CP-PER-5601-2019

Referencia: Contrato de Concesión bajo el esquema de APP - No.002 de 8 de septiembre de 2014 – Corredor Perimetral del Oriente de Cundinamarca.

Asunto: Respuesta oficio D-745-2019: Solución de acceso al conjunto residencial El Chuscal ubicado en la abscisa K5+760 de la Unidad Funcional 3A.

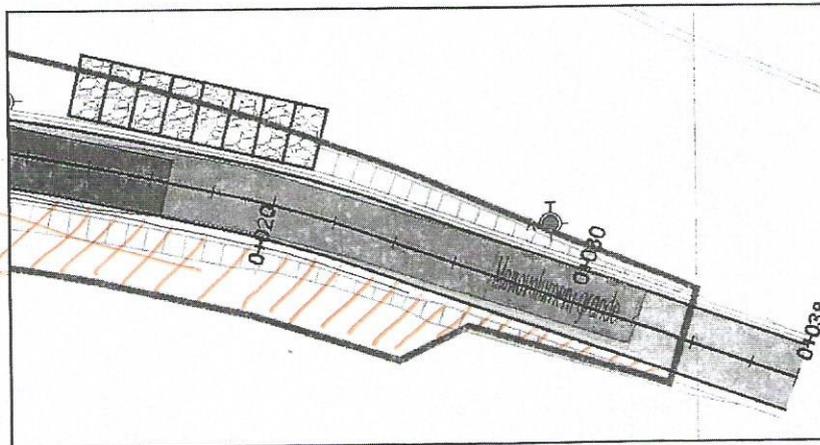
- De la documentación remitida se puede evidenciar que el muro en gaviones representado en el plano adjunto se encuentra, en parte, fuera de la línea de compra. Por favor aclarar dicha situación.

- Por el costado norte del ramal se aprecia que la línea de compra está trazada junto a la pata del talud de corte representado en el plano POB-CJV-343-VIS-AT-00 a una distancia promedio de 0,2 m, mientras que por el sur la línea de compra se encuentra trazada a una distancia promedio de 1,2 m de la corona del talud de corte por lo que no es clara la definición de la línea de compra respecto a los chaflanes de corte presentados, además de que en un extremo del costado sur del ramal, la línea de chaflán se sale de la línea de compra:

Area NO
Comprada,
NO PAGADA

Línea de
Compra

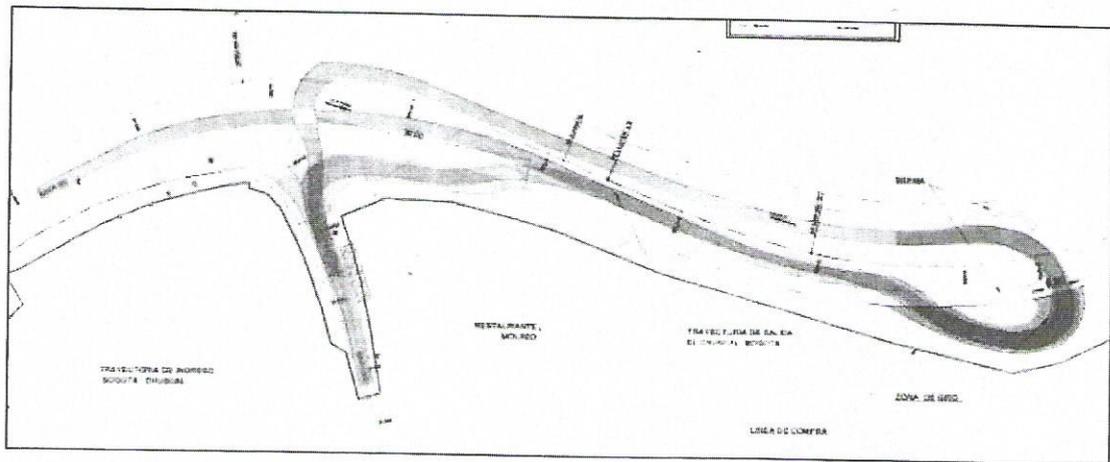
1. El informe de la Auditoría de Seguridad Vial y Modificación al DNO, no plantea por qué no se adoptó la solución de un carril de desaceleración para el movimiento Patios – El Chuscal, que, debería ser el primer análisis a tenerse en cuenta, dado que este carril de desaceleración no generaría conflicto con los otros movimientos, como es el caso de la solución propuesta, la cual utiliza el retorno ubicado más adelante para realizar el movimiento de ingreso Patios - El Chuscal, el cual está generando un giro a la izquierda adicional.
2. Desde el punto de vista de la seguridad vial, el giro izquierdo que se realizaría en dos oportunidades en el movimiento Patios – El Chuscal incrementa el riesgo de accidentalidad, por lo cual considera esta Interventoría que el Concesionario debería, a su cuenta y riesgo, estudiar la viabilidad de la solución con carril de desaceleración o las

alternativas que la Sociedad Concesionaria POB S.A.S. considere necesarias y que, en todo caso, puedan evitar el giro izquierdo adicional.

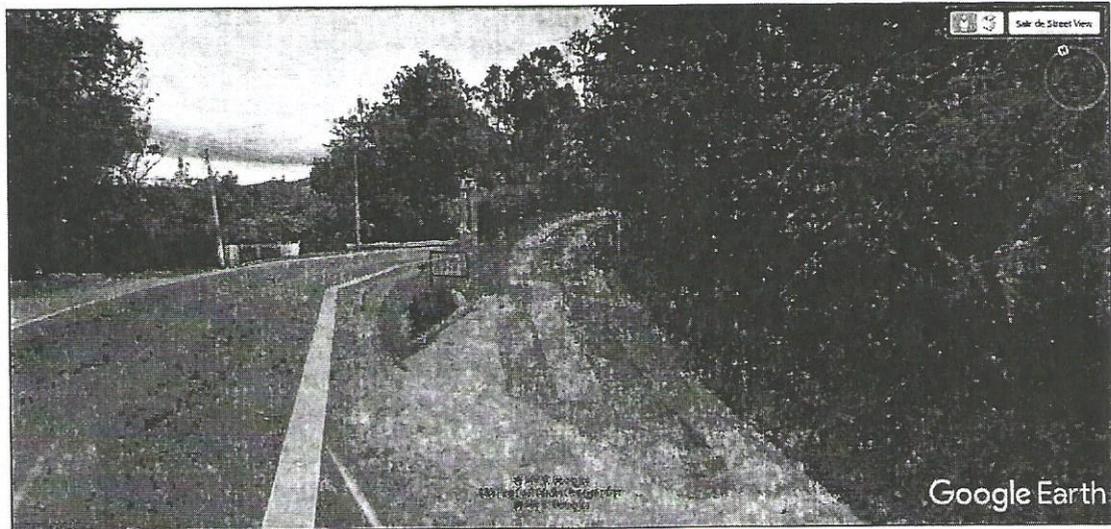
4. No obstante, queremos dejar constancia de la situación inicial del acceso a la vía, la cual con anterioridad al inicio de las intervenciones era el siguiente:

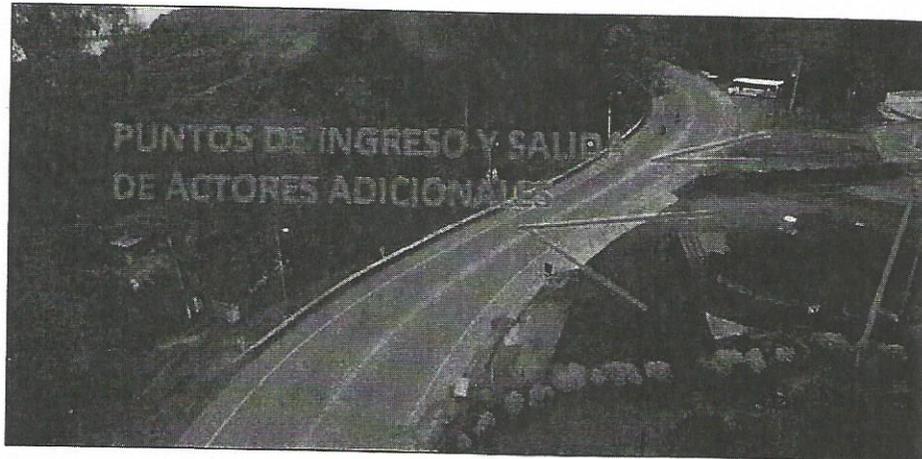
6. Existe un conflicto evidente de los vehículos que salgan del carril de aceleración, así como, de los que deseen acceder al retorno propuesto, con los que quieran ingresar o salir del restaurante El Molino.

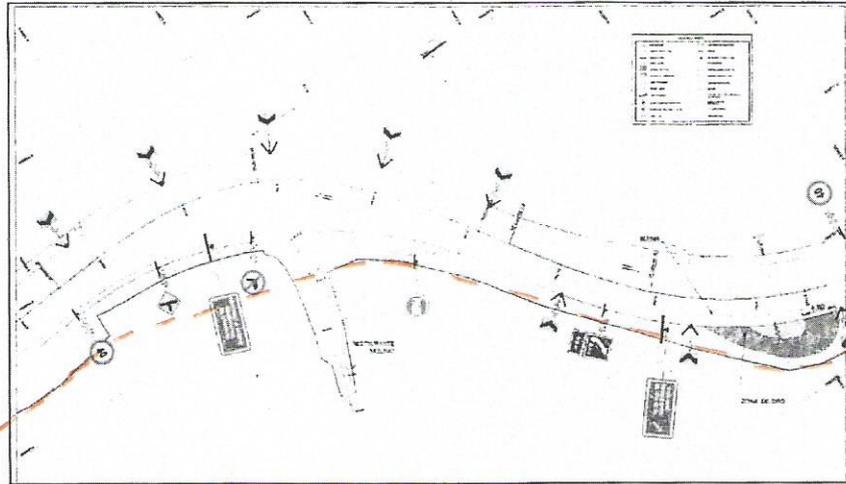
7. El radio de giro del retorno podría ser inadecuado, lo anterior debido a que se genera un giro de retorno que podrá realizar cualquier usuario de la vía concesionaria, diferente a los que lo usen con relación a El Chuscal, como por ejemplo la buseta que se observa en la imagen siguiente:

*Línea de compra
modificada*

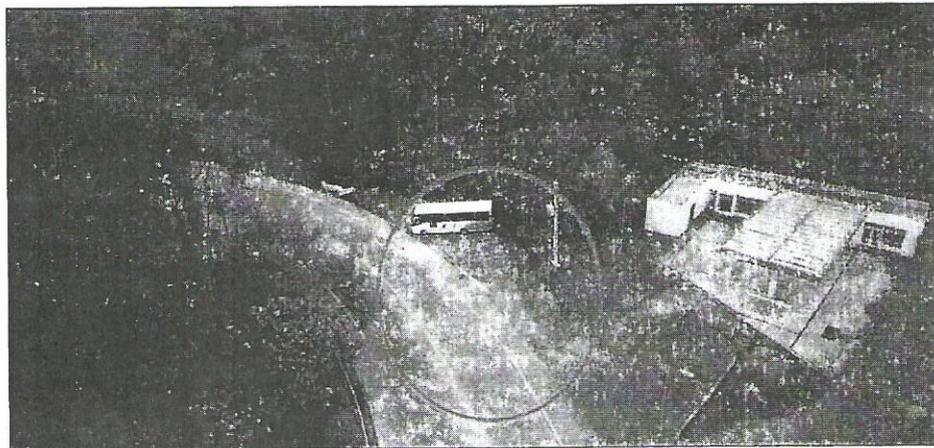
8. En el informe adjunto a la comunicación citada en el asunto no se observa el diseño de la demarcación vial, insumo de gran importancia para la evaluación de la solución presentada por el Concesionario.

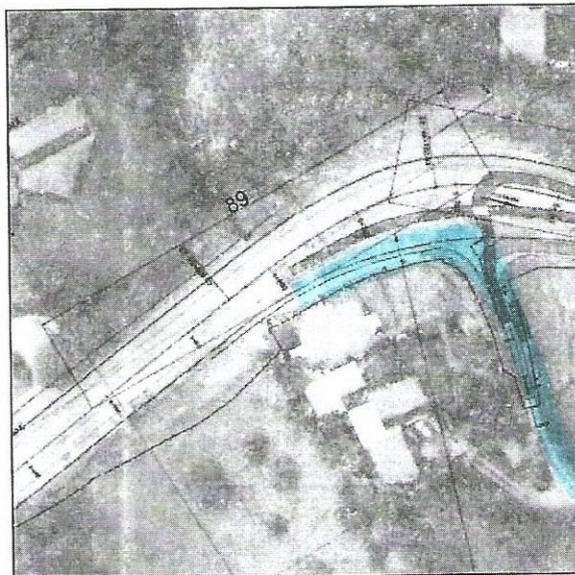
9. No se presenta un plano de señalización como tal, sino una figura incluida en el Informe ASV Acceso El Chuscal K5+760. No obstante lo anterior, observamos que no se contemplan señales que son de gran importancia, como por ejemplo la SR-01 para el retorno, entre otras. **Llamamos la atención sobre que no se evidencia señalización que prohíba el giro a la izquierda en la salida desde el acceso. Por otro lado, no comprendemos la señal de PARE en un carril de aceleración.**
10. Se sobreentiende que la solución propuesta será pavimentada y no construida en afirmado como se observa en la siguiente imagen. No se adjunta información sobre la estructura de pavimentos.
